改善箇所説明図

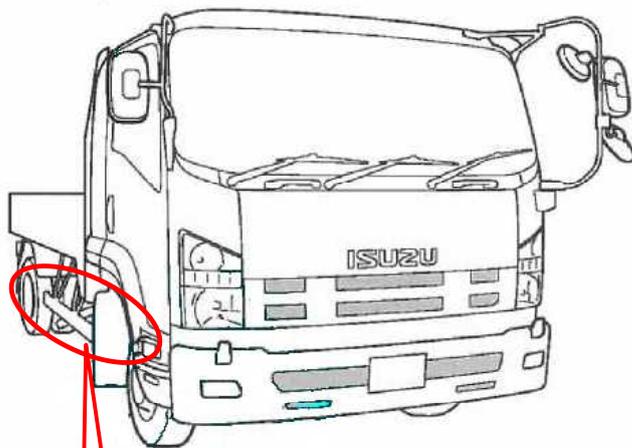
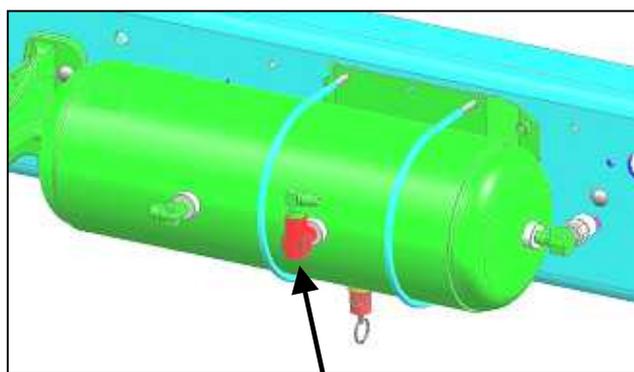
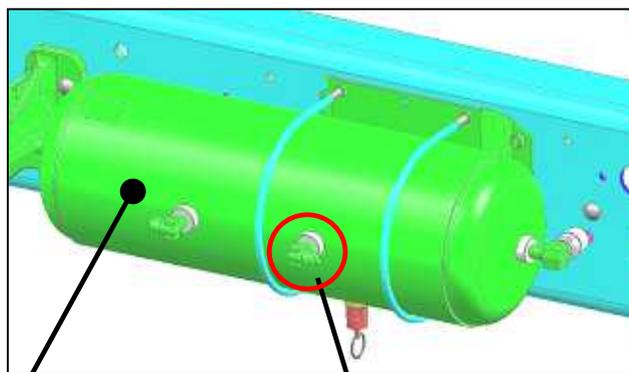
基準不適合発生箇所

駐車ブレーキ（ホイールパーク）用エアタンクに逆止弁が装着されていないため、ブレーキ系統以外のエア配管が失陥した場合、駐車ブレーキが掛かり解除できなくなるおそれがある。

逆止弁

改善の内容： 全車両、駐車ブレーキ用エアタンクに逆止弁を取り付ける。
